## 1 Σύνδεσμοι που αφορούν τη δημόσια διαβούλευση

[Δημόσια Διαβούλευση για την τροποποίηση των μέγιστων κατωφλίων ισχύος για τον καθορισμό της σημαντικότητας των μονάδων ηλεκτροπαραγωγής και την τροποποίηση των απαιτήσεων σύνδεσης μονάδων ηλεκτροπαραγωγής, σύμφωνα με τον Κανονισμό \(ΕΕ\) 2016/631 \(NC-RfG\) | ΑΔΜΗΕ \(\[admie.gr\]\(http://admie.gr\)\)](#)

## 2 Συνοπτικός πίνακας αλλαγών (Παράρτημα Β')

Εισήγηση ΑΔΜΗΕ για την τροποποίηση απαιτήσεων σύνδεσης μονάδων ηλεκτροπαραγωγής που συνδέονται στο ΕΣΜΗΕ και το ΕΔΔΗΕ

Σχήμα: σύνδεση στο ΕΔΔΗΕ (αριστερά) και στο ΕΣΜΗΕ (δεξιά)

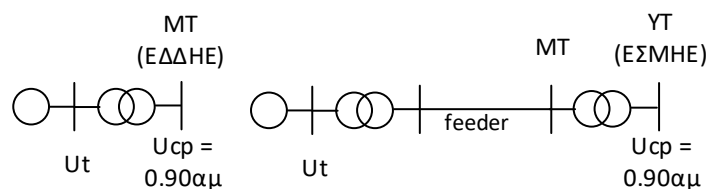
4. Παράρτημα Β', Άρθρο 20, Παράγραφος 2, σημείο (β) [σημ.: *διευκρινήσεις στην απαίτηση έγχυσης ταχύως ρεύματος σφάλματος κατά τη διάρκεια διαταραχών τάσεως από μονάδες πάρκων ισχύος*]

(α) Να διευκρινιστεί αν ζητείται η στήριξη τάσης κάθε φορά που ανιχνεύεται απόκλιση τάσεως στους ακροδέκτες γεννήτριας με ηλεκτρονικά ισχύος μεγαλύτερη του ονομαστικού εύρους (συνήθως  $\pm 10\%$   $U_{nom}$ ) και αν ο όρος «συνεχούς δυναμικού ελέγχου τάσεως σχετίζεται με την πιθανή ρύθμιση τάσης ακόμη και σε κανονική κατάσταση (steady state)

(β) Δεδομένης της διευκρίνισης που γίνεται στην εισήγηση του ΑΔΜΗΕ ότι η ανίχνευση απόκλισης τάσεως γίνεται στους ακροδέκτες της γεννήτριας και όχι σε άλλο σημείο, προτείνεται το όριο αναγνώρισης σφάλματος να περιοριστεί στο εύρος απόκλισης  $-10\%$  /  $+10\%$  από την ονομαστική τάση της γεννήτριας ( $U < 0,90$  α.μ. ή  $U > 1,10$  α.μ.) αντί για το εύρος  $-15\%$  /  $+10\%$  της εισήγησης. Η αλλαγή αυτή έχει μεγάλη σημασία για την συμβατότητα του εξοπλισμού δεδομένου ότι το ονομαστικό (υγιές) εύρος των τάσεων των Α/Γ είναι  $\pm 10\%$ .

4. (α), (β) Ο «συνεχής δυναμικός έλεγχος τάσεως» ενεργοποιείται όταν η τάση ακροδεκτών της γεννήτριας με ηλεκτρονικά ισχύος (μετατροπέας) (χαμηλή τάση,  $U_t$ ) παίρνει τιμές εκτός του ορίου μόνιμης κατάστασης λειτουργίας της (0.90 – 1.10 αμ).

Ο ΑΔΜΗΕ κρίνει εύλογη την παρατήρηση και την αποδέχεται. Το όριο αναγνώρισης σφάλματος και ενεργοποίησης της λειτουργίας του «συνεχούς δυναμικού ελέγχου τάσεως», τίθεται στα 0,90 αμ της ονομαστικής τιμής της γεννήτριας. Με αυτό τον τρόπο, επιτυγχάνεται εναρμόνιση της απαίτησης με τα πρότυπα EN-50549-1,2 και VDE-AR-4110, 4120 και 4130.

Σε ότι αφορά την διευκρίνιση ότι η λειτουργία ενεργοποιείται στους ακροδέκτες των γεννητριών: Η προσέγγιση του ΑΔΜΗΕ βασίζεται στην παραδοχή ότι η λειτουργία του μετατροπέα σε ότι αφορά τον έλεγχο τάσεως, μπορεί να διακριθεί σε:

- μόνιμη κατάσταση ( $0.90\alpha\mu \leq U_t \leq 1.10\alpha\mu$ ): οι μετατροπείς μπορούν να λειτουργούν σε έλεγχο τάσεως (voltage droop) \ αέργου ισχύος \ συντελεστή ισχύος, μέσω κατάλληλου ελεγκτή που επιτηρεί το σύνολο των γεννητριών της μονάδας πάρκου ισχύος στο σημείο σύνδεσης (connection point - CP) με το ΕΔΔΗΕ ή το ΕΣΜΗΕ

- συνεχής δυναμικός έλεγχος τάσεως ( $0.15\alpha\mu \leq U_t < 0.90\alpha\mu$  ή  $U_t > 1.10\alpha\mu$ ): ελεγχόμενη έγχυση (απορρόφηση) ταχέως ρεύματος (FFCI) σε κάθε διαταραχή βύθισης τάσεως ή ανύψωσης τάσεως εκτός του εύρους τιμών μόνιμης κατάστασης του μετατροπέα. Η ενεργοποίηση του δυναμικού ελέγχου γίνεται σε επίπεδο γεννήτριας (XT) από τον ελεγκτή του μετατροπέα

- LVRT ( $U_t < 0.15\alpha\mu$ ): μη ελεγχόμενη ως προς την ανιχνευόμενη τάση ακροδεκτών έγχυση ρεύματος / λειτουργία σταθερής άεργου ισχύος, ενεργοποίηση σε επίπεδο μετατροπέα (XT) σε περίπτωση ανίχνευσης μεγάλης βύθισης τάσεως (σφάλμα).

Ο ΑΔΜΗΕ θεωρεί ότι η επιλογή του ορίου δυναμικού ελέγχου τάσεως  $U_t = 0.90\alpha\mu$  στους ακροδέκτες της γεννήτριας είναι εύλογη και δεν επιφέρει (άσκοπη) ενεργοποίηση στη μόνιμη κατάσταση λειτουργίας.

Σύμφωνα με την Απόφαση ΠΑΕ 1165/2020, ο έλεγχος τάσεως \ αέργου ισχύος για τις μονάδες πάρκων ισχύος τύπου Γ, Δ είναι υποχρεωτικός για τάσεις στο σημείο σύνδεσης με το ΕΔΔΗΕ, ΕΣΜΗΕ ( $U_{cr}$ ) στο εύρος  $0.90\text{αμ} \leq U_{cr} \leq 1.10\text{αμ}$ .

Σε περίπτωση που η τάση  $U_{cr}$  πάρει τιμές πολύ κοντά στο  $0.90\text{αμ}$ , Σχήμα, οι τάσεις των γεννητριών με ηλεκτρονικά ισχύος είναι κατά κανόνα υψηλότερες ( $U_t > U_{cr}$ ), (εξαρτάται από τα χαρακτηριστικά του δικτύου διασύνδεσης και του σημείου λειτουργίας της γεννήτριας προ διαταραχής).

Οι γεννήτριες εξακολουθούν να συμμετέχουν στη λειτουργία ελέγχου τάσεως\αέργου ισχύος χωρίς να επηρεάζονται από τυχόν σφάλματα μέτρησης τάσεως στο σημείο σύνδεσης και κατά συνέπεια χωρίς να ενεργοποιούν τη λειτουργία του «συνεχούς δυναμικού ελέγχου τάσεως» η οποία καταπονεί τους μετατροπείς.
